בית ספר מקיף ג'

סיכום מבדק שנתי-מבדקי בטיחות מנהל חינוך

תאריך המבדק-ה' 2/3/2023

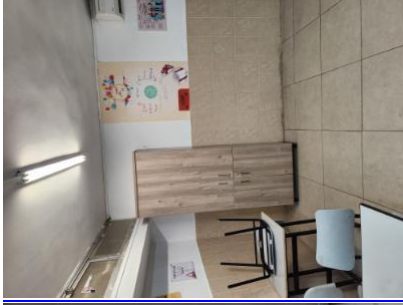
כבלי חשמל -0-קומת כניסה- ברחבה הנמצאת בגב האודיטוריום- חוטי חשמל גלויים. חוטי חשמל בהישג ידם של התלמידים- - -
 9.9-28/1/2023 15: 20 חיווט וכבלי חשמל-קבועים יושמו בתוך תעלות מתאימות כבלי חשמל לא יהיו בהישג ידם של הילדים/תלמידים

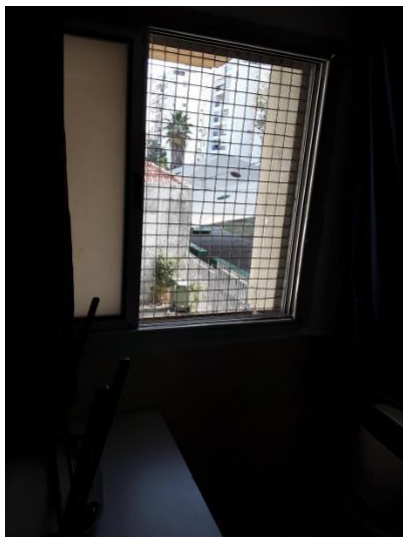
- ארונות, ספריות וכונייות יהיו מקובעים למניעת התהפכות-1-חדרים : 26 / 27 / 13 / 03 / מפגע גורף-. ארונות לא מקובעים- - -
 5.5-28/1/2023 16:04 מופעים קבועים וניידים

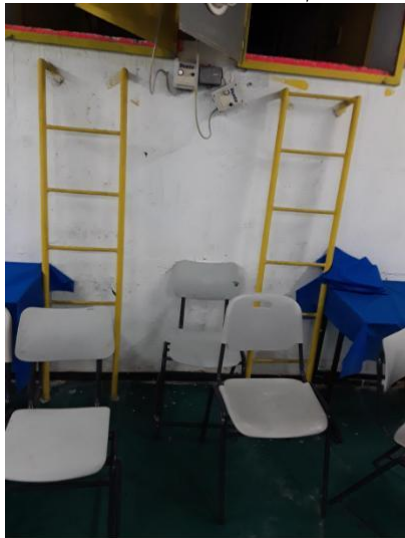
לא יהיו מפגעי תשתית בבניין ובכיתות ובפרט סדקים -1-כתות מסוגות-כתות מסורגות ללא פתח חירום , ללא מפתח, ללא שילוט- - -
 8: 16 5.10-2/3/2023 -מפגעים קבועים וניידים-.במבנה, רצפות שקועות, סימני רפיון (כגון "בטן") בתקרות תלויות ומפגעי תשתית אחרים

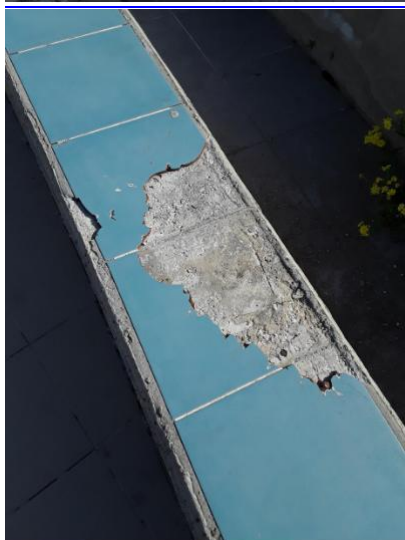
בחלל /חדר שתפוסתו 100 איש ומעלה -1-דלת יציאה ראשית מבנה כתות ז מערבית-דלת קראשית לכוון מערב ללא מנגנון בהלה- - -
4-14-2/3/2023 8: 38 הכנה למילוט-נדרש להתקין מנעול בהלה. אם ישנן מספר כנפיים לדלתות – בכל כנף יותקן מכלול נעילה למנעול בהלה

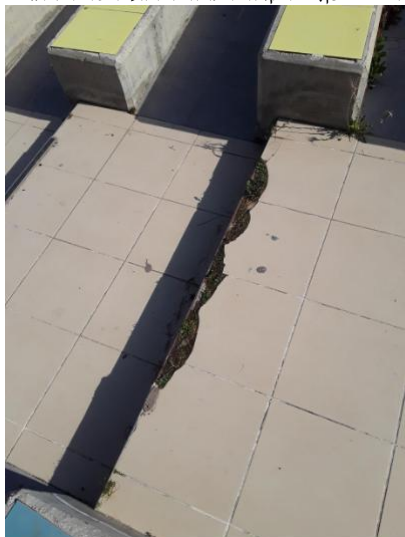
בחלל/חדר שתפוסתו 100 איש ומעלה נדרש להתקין מנועול בהלה. 1-מבנה מרכזי-דלתות יציאה ראשיות ללא מנגנון בהלה-גורף- - -
 4.14-2/3/2023 9:00 הכנה למילוט-אם ישנן מספר כנפיים לדלתות – בכל כנף יותקן מכלול נעילה למנועול בהלה

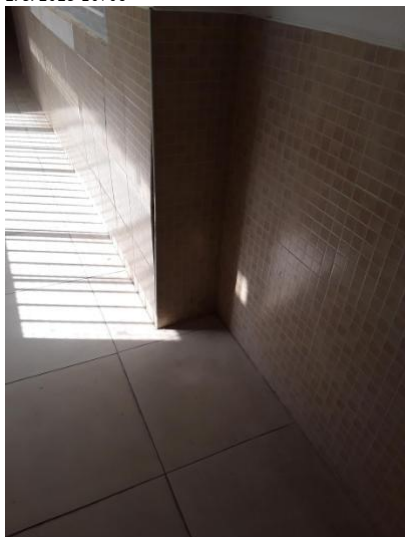
9-5-2/3/2023-מפסקים ושקעים-כל אביזרי החשמל יהיו שלמים ומקובעים למקומם-1-אודיטוריום-שלט "יציאה" לא תקין- - -
 9: 51

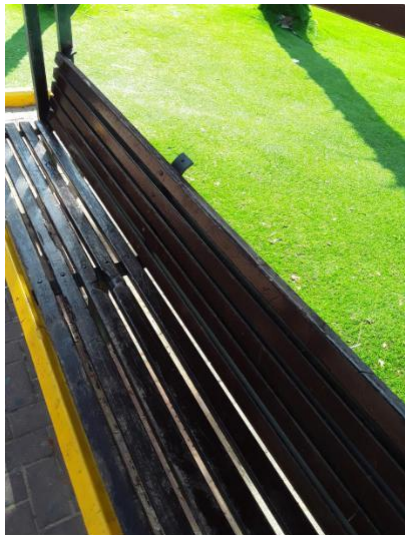
-4.15-הכנה למילוט- שני פתחי מילוט לפחות בחדר שתפוסתו 50 איש ומעלה-1-שרותי בנים שכבה יב קומה 2-חיפוי שבור- - -
 2/3/2023 10: 08

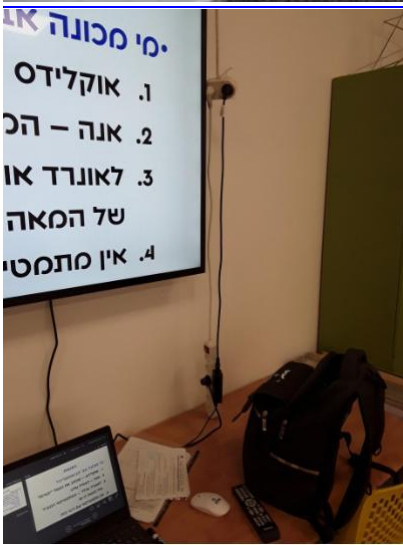
לא יהיו מפגעי תשתית בבניין ובכיתות ובפרט סדקים במבנה, רצפות שקועות, סימני רפיון -1-כתה ח4-סימני רטיבות בקיר הכתה- - -
5.10-2/3/2023 10:42 -מפגעים קבועים וניידים-. (כגון "בטן") בתקרות תלויות ומפגעי תשתית אחרים
